LAVORI DI REALIZZAZIONE INNESTO S.P. n.
204 LUNGOTENNA e S.P. n. 239 ex S.S. 210
FERMANA - FALERIENSE
collegamento strada del Ferro

STUDIO SUGLI ASPETTI AMBIENTALI E PAESAGGISTICI

INTEGRAZIONE E CHIARIMENTI ALLA CDS DEL 6.5.2013

RELAZIONE TECNICA INTEGRATIVA

La *Tav. D2* di progetto originaria viene sostituita e aggiornata alla nuova soluzione di tracciato nella corrispondente *Tav. D2**.

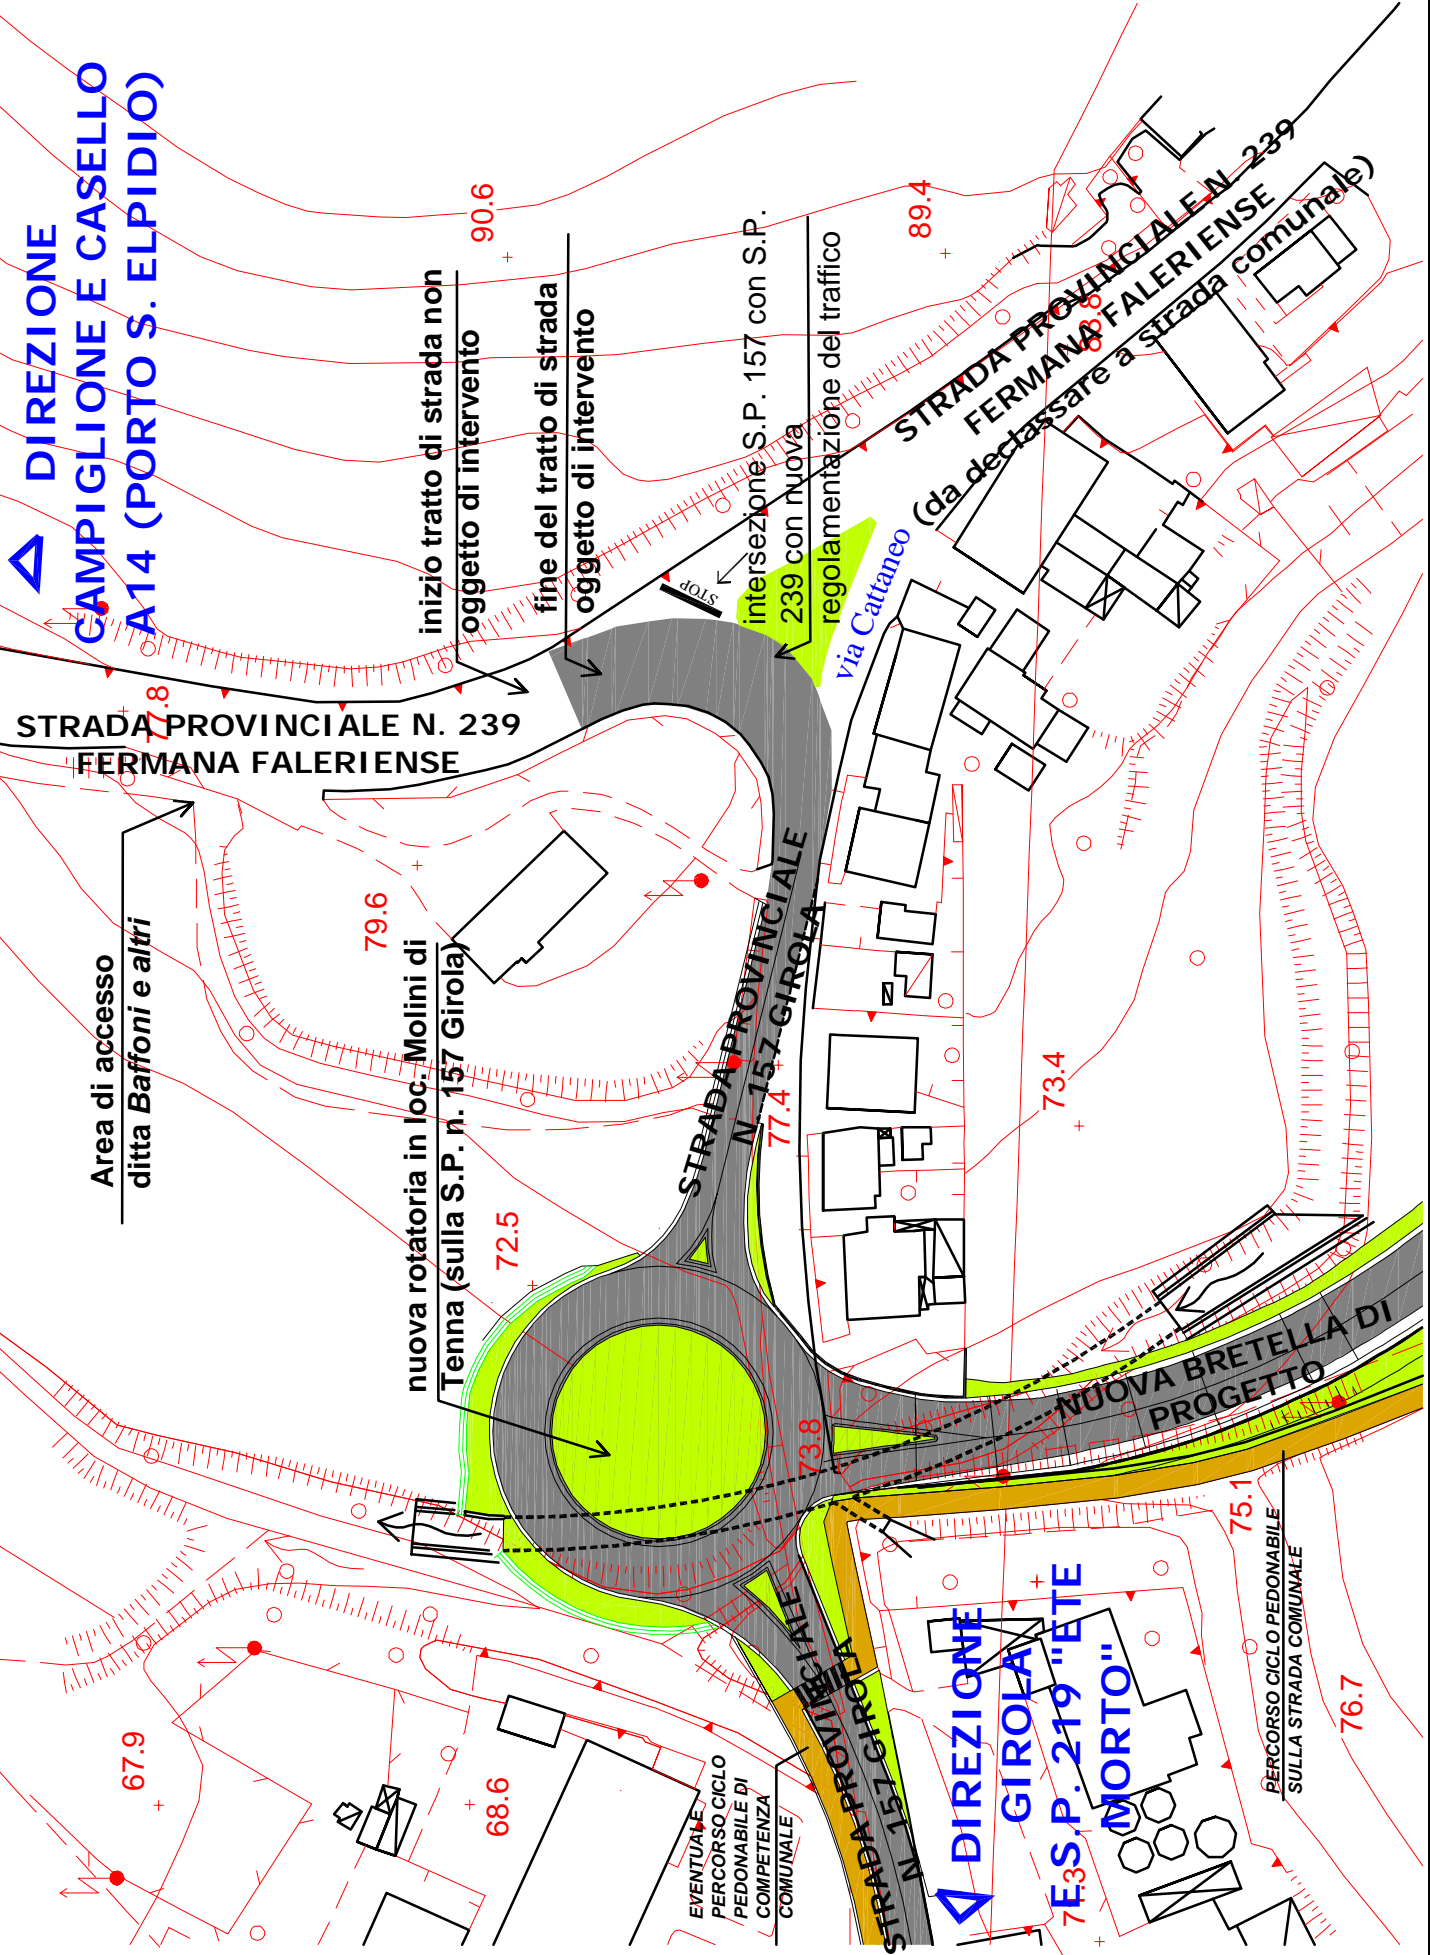
Da questa criticità nasce l'esigenza di realizzare un tracciato che eviti il centro abitato e si ricollegli alla S.P. n.204 Lungo Tenna con un tracciato in sponda destra adiacente al fiume Tenna al margine di un'area urbanizzata industriale denominata "PIP Girola".

SOLUZIONE ALTERNATIVA A - PLANIMETRIA

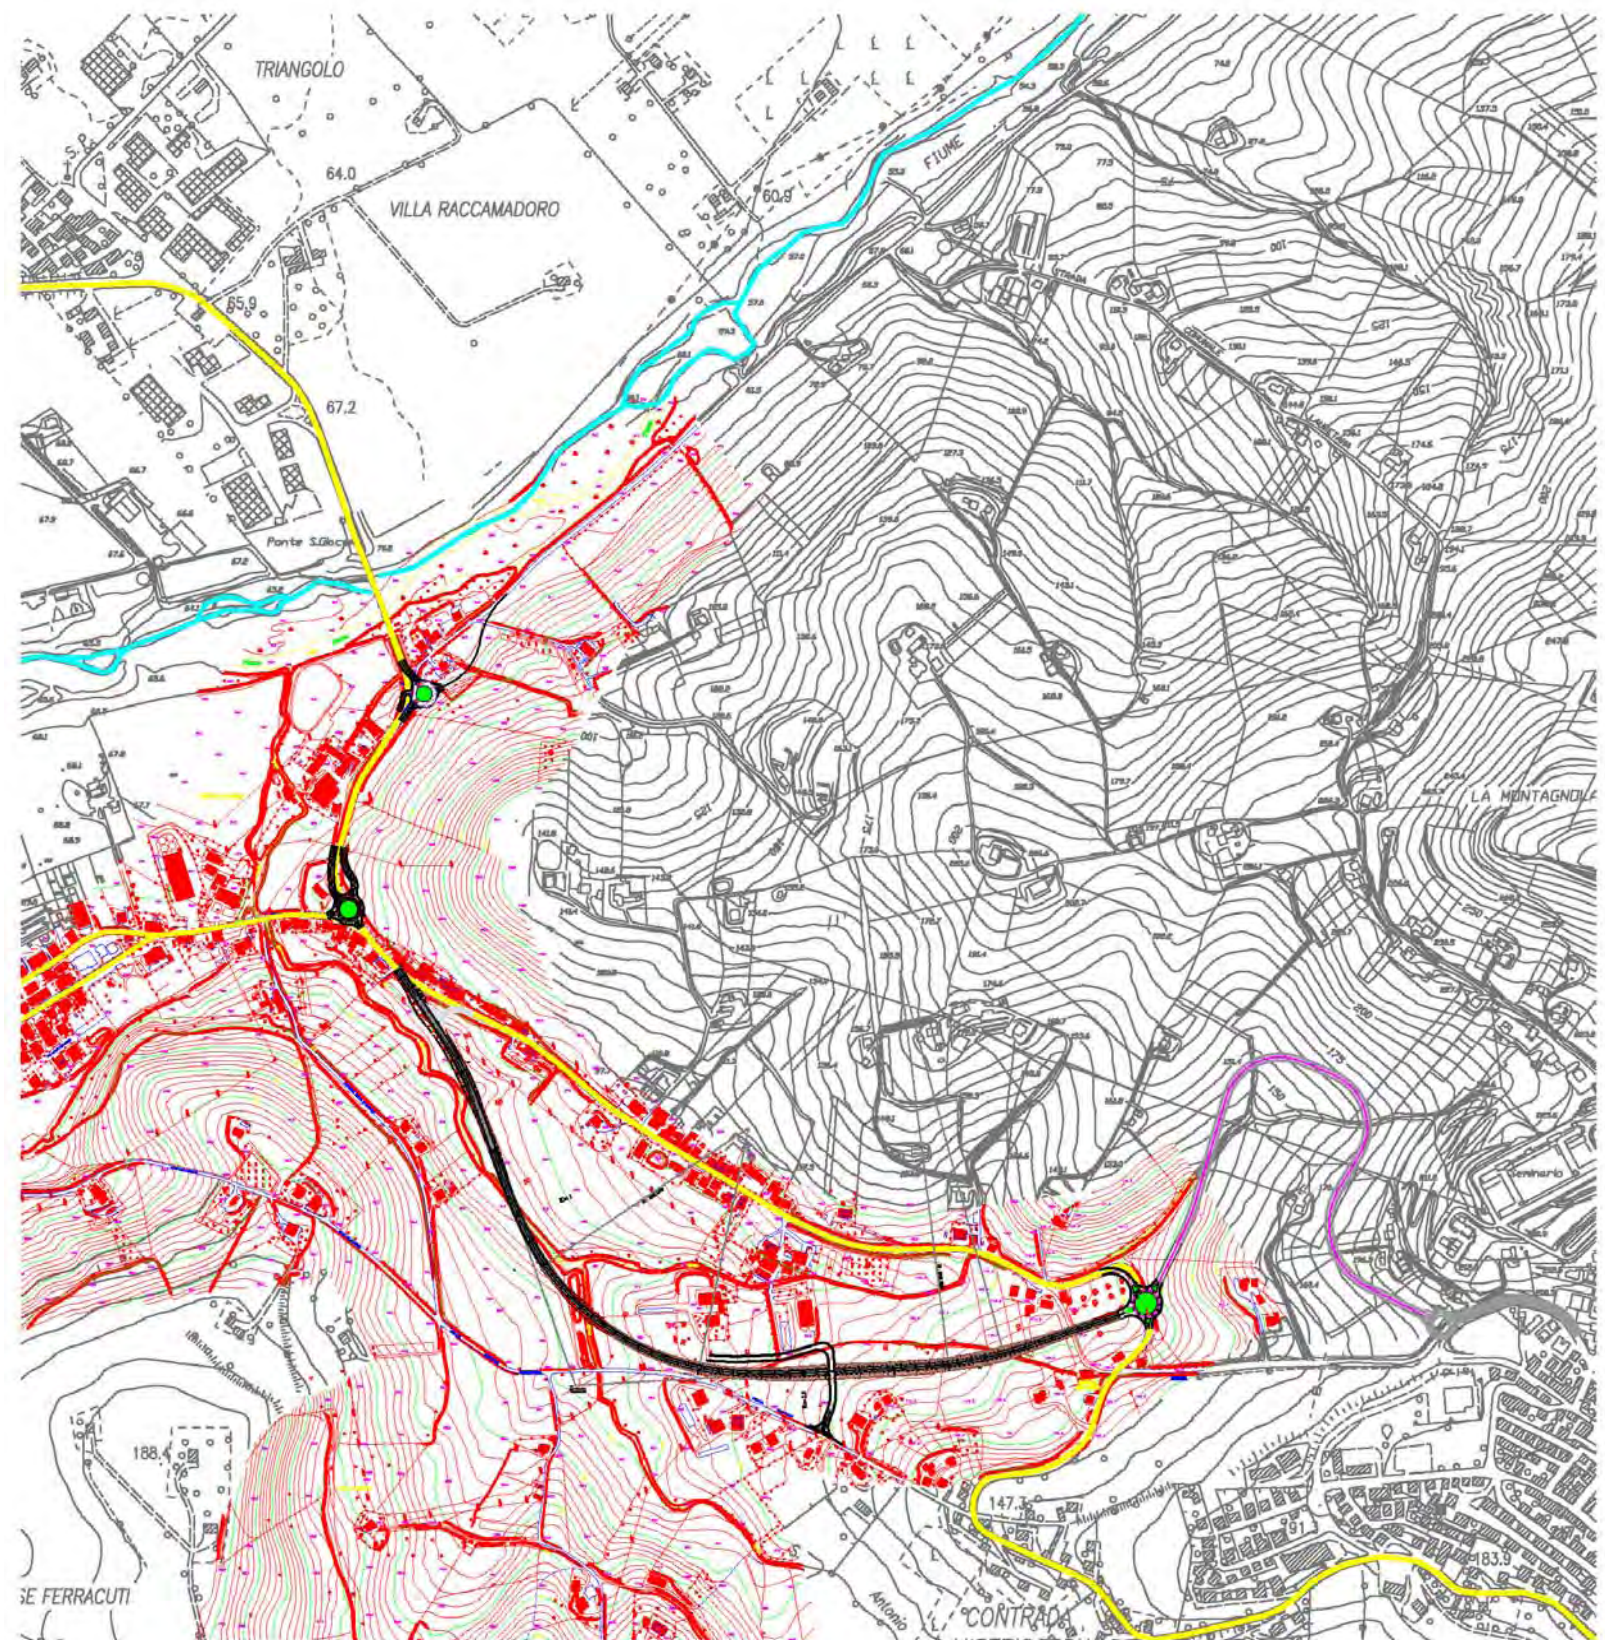
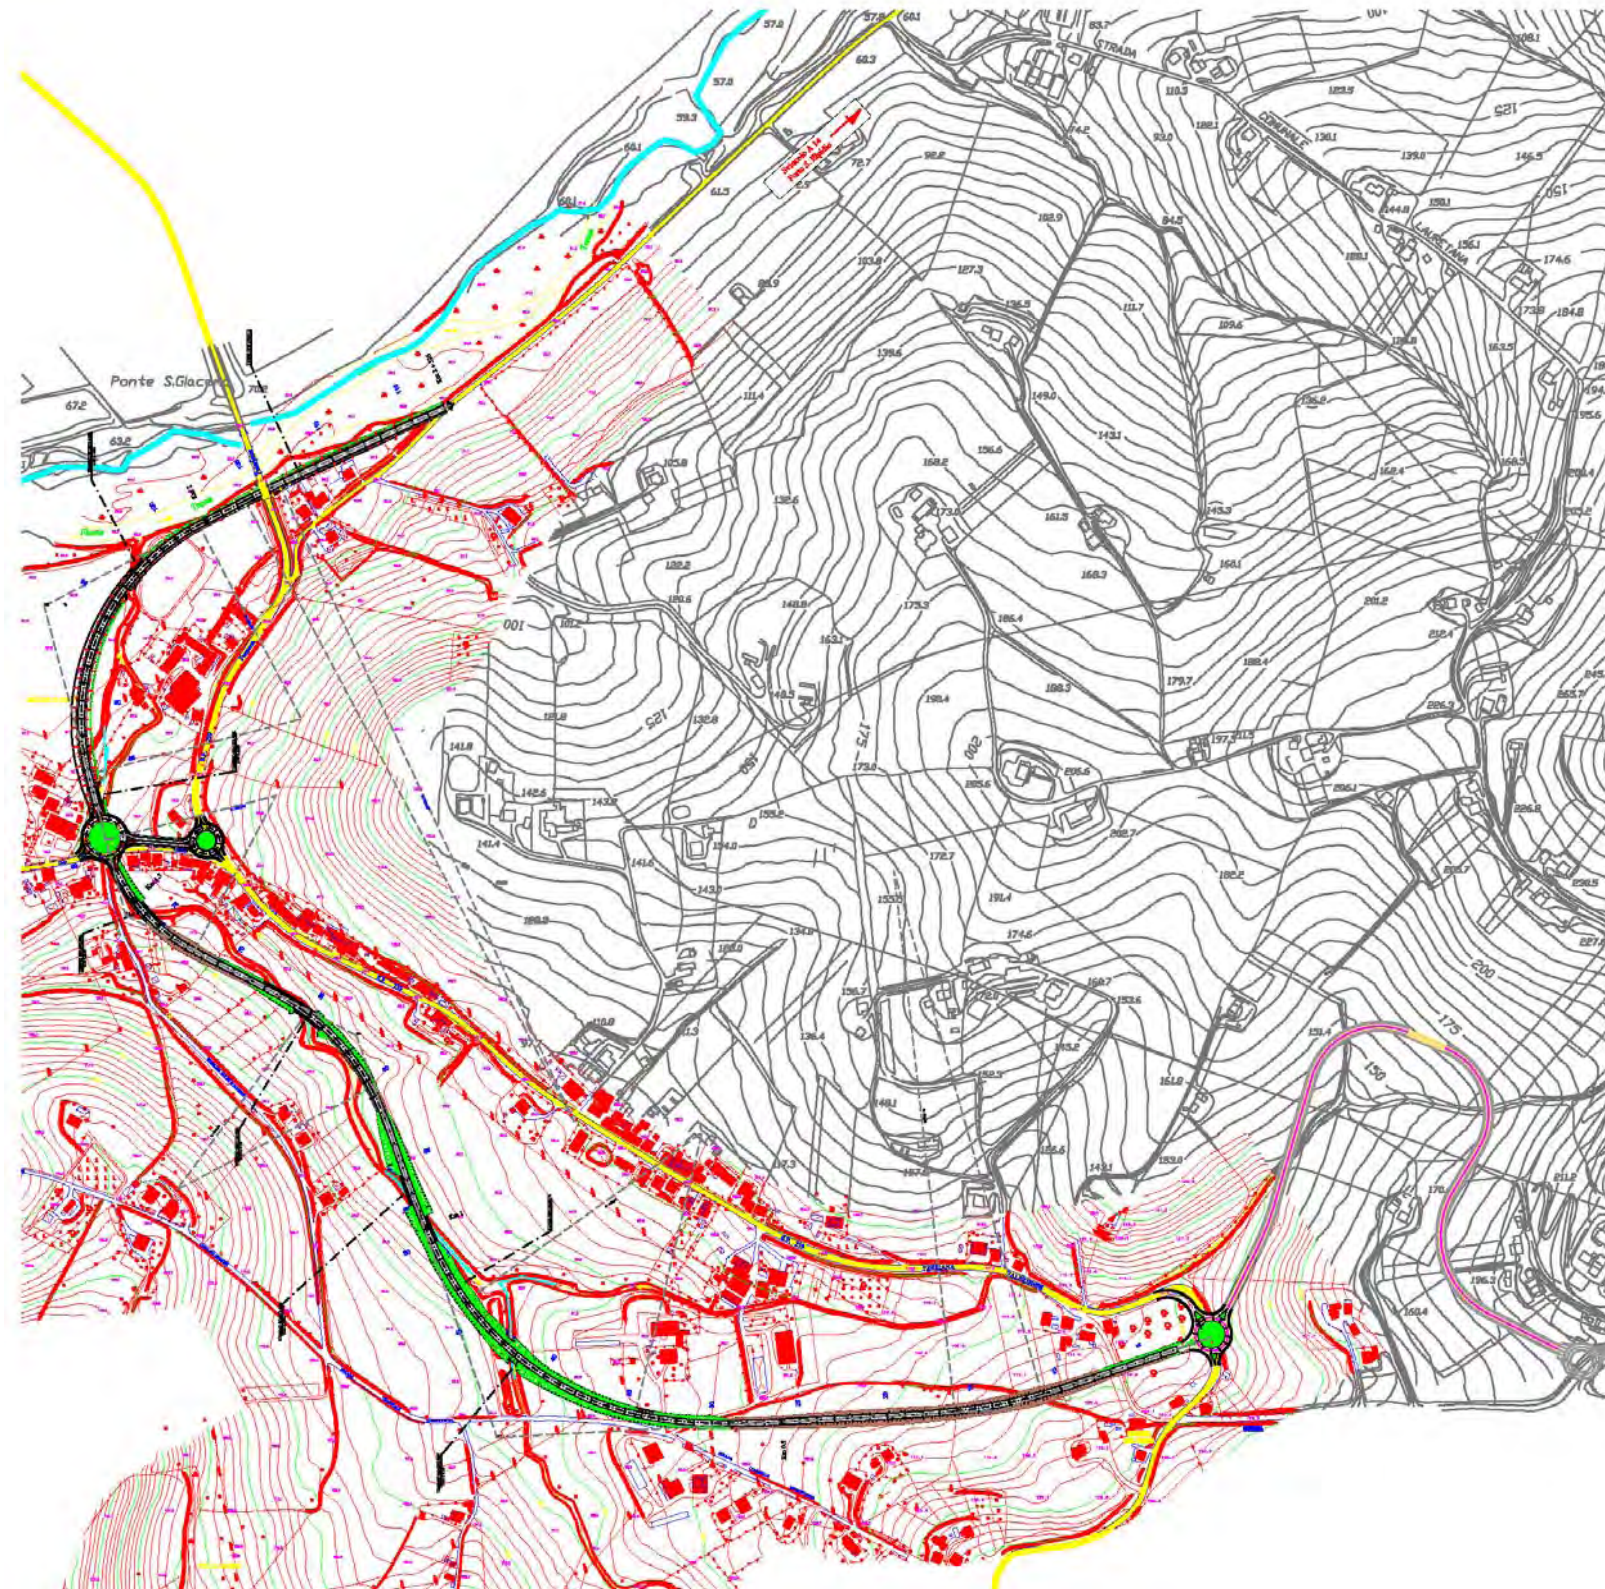
Per la *Soluzione alternativa A*, si prevede un tracciato che percorre la vallecolla del fosso S. Antonio e si allaccia con una intersezione a raso in corrispondenza dell'attuale incrocio tra la strada Provinciale n. 157 Girola e la S.P. 239 Fermana - Faleriense, bypassando l'abitato di Molini di Tenna. Questa soluzione è stata superata stante la criticità presentata dal tracciato nel suo tratto terminale, ove la piattaforma stradale si inserisce nel varco tra alcune abitazioni.

Per la *Soluzione alternativa B*, la difficoltà riscontrata con la *soluzione alternativa A* è stata superata con il proseguo del tracciato lungo la vallecolla in modo da attraversare la strada Provinciale n. 157 Girola nell'unico punto possibile, dove si realizza inoltre la rotonda di svincolo. In questo caso il tracciato prosegue sino a raggiungere la S.P. 204 Lungotenna dopo aver sottopassato il ponte San Giacomo sul Fiume Tenna.

Pertanto, si è ritenuto opportuno illustrare tecnicamente le motivazioni che hanno portato ad escludere – oltre alle due *soluzioni alternative denominate A e B* di cui al *documento n. 2* (già oggetto di valutazione nella Conferenza di Servizi Regionale del 22.9.2011) – anche l'ipotesi dell'adeguamento delle strade esistenti in zona.

Per le motivazioni tecnico-economiche sopra esposte, si ritiene di escludere l'ipotesi di *adeguamenti, anche parziali della viabilità secondaria esistente in zona*.

La *soluzione scelta (allegato n. 2E)* - tecnicamente valida ed economicamente sostenibile - che costituisce l'attuale progetto proposto, consiste in una ottimizzazione della *soluzione alternativa B* sopra illustrata.
